PART NO. 5109 SR. NO. 4-400 TO SR. NO. 4-1376, 4-1365 WITH HOLE (1)
(F) PART NO. 5379 SR. NO. 4-1376, 4-1365 AND UP WITHOUT HOLE. (1)

PIPER AIRCRAFT CORP.

SEAT SKIRT PAN

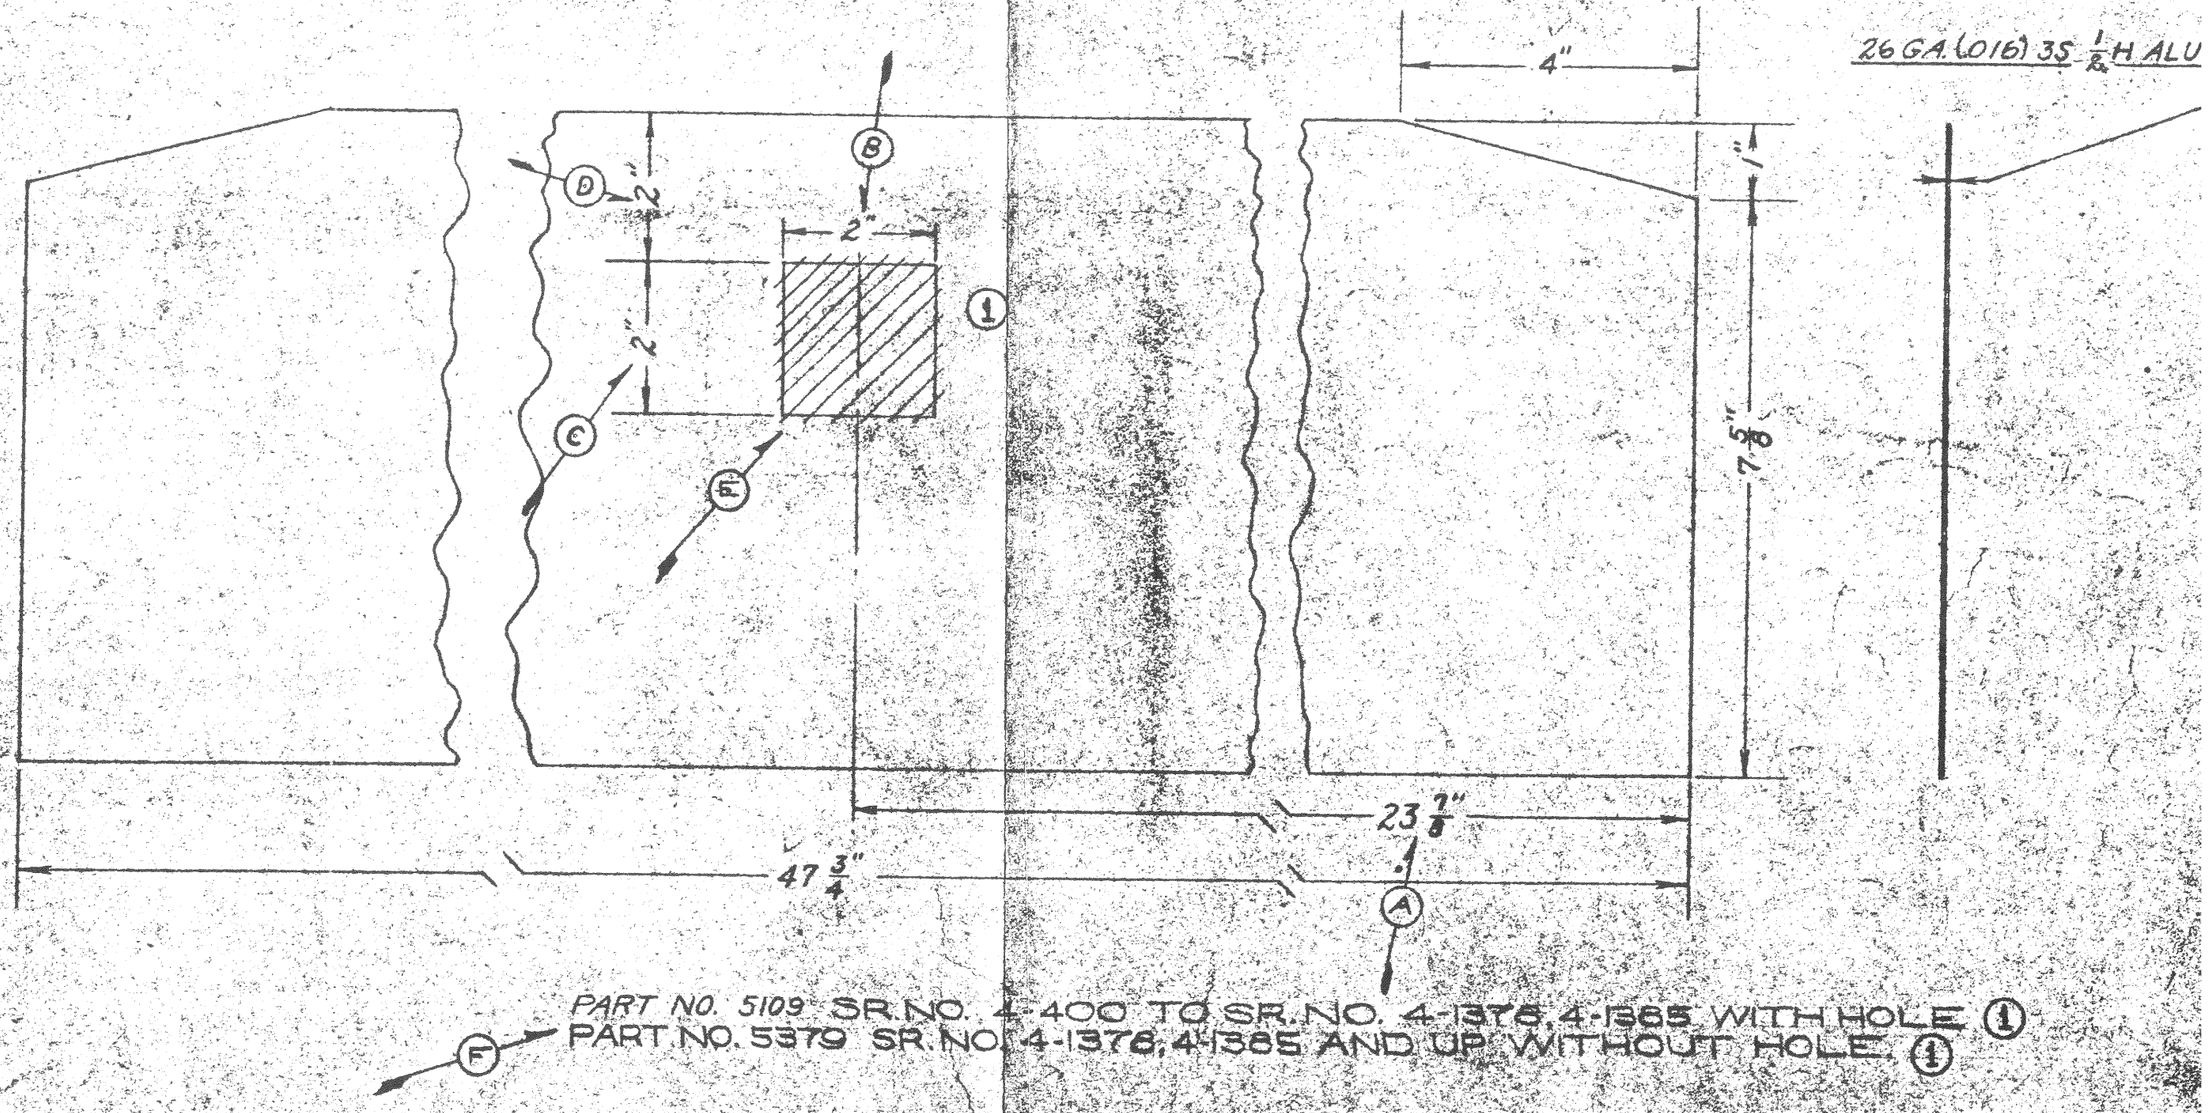
F	PRT. NOS. ADDED	2-4-41	J.T.	
E	HOLE REMOVED	2-4-41	J.T.	
D	2" WAS 1 1/4"	2-30-40	F.B.	
C	2" WAS 2 1/8"	2-30-40	F.B.	
B	2" WAS 6"	2-30-40	F.B.	
A	23 7/8 WAS 19 1/2"	2-30-40	F.B.	
LTR.	REVISION	DATE	BY	CK.
